4 de setembro de 2015

# SEGURANÇA AVISO DE RECALL

**Bicicletas de mountain bike Cannondale produzidas entre 2011 e 2015 equipadas com mesa OPI**

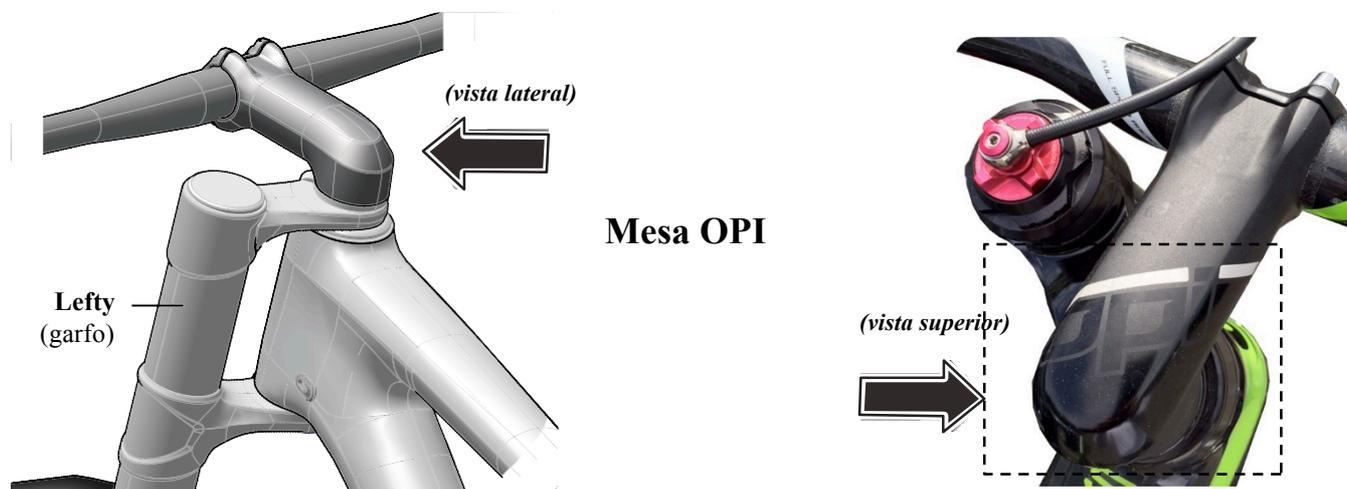
A Cannondale utilizou mesas OPI em determinadas bicicletas de mountain bike em modelos de 2011 a 2015. Os testes mostraram que a natureza da conexão entre a base da mesa OPI e a extremidade do tubo do guidão resulta na redução da capacidade de resistência ao desgaste. Isto pode levar à falha do garfo, com risco de provocar um acidente ou lesão grave. Para fazer face a este risco, todos os garfos equipados com OPI devem estar equipados com um kit de cunha especial que bloqueia e reforça a conexão rosqueada entre a haste OPI e o tubo do guidão. Esta solução restaura de forma adequada a capacidade de resistência ao desgaste.

- As mesas OPI estão marcadas com o logótipo "OPI" impresso em preto com uma faixa branca por cima. As mesas OPI têm um aspeto liso e são arredondadas no tubo principal da bicicleta.
- As mesas OPI não têm parafusos de haste, somente 4 parafusos de guidão. Utilize a imagem acima para identificar o tipo de bicicleta que será submetido ao recall.

As mesas OPI afetadas por este recall reduziram a capacidade de resistência ao desgaste, o que com o passar do tempo pode levar à quebra dos grampos ou parafusos do garfo. Se tal acontecer, o ciclista pode perder o controlo e sofrer um acidente.

**Os consumidores que possuem uma bicicleta equipada com uma mesa OPI devem interromper a sua utilização imediatamente e entrar em contato com o SAC.** A assistência técnica Cannondale inspecionará a mesa OPI e o garfo da bicicleta quanto a sinais de desgaste que possam ter ocorrido e equipará o sistema de direção da mesa OPI com uma peça de reforço e instalará novos parafusos no grampo Lefty.
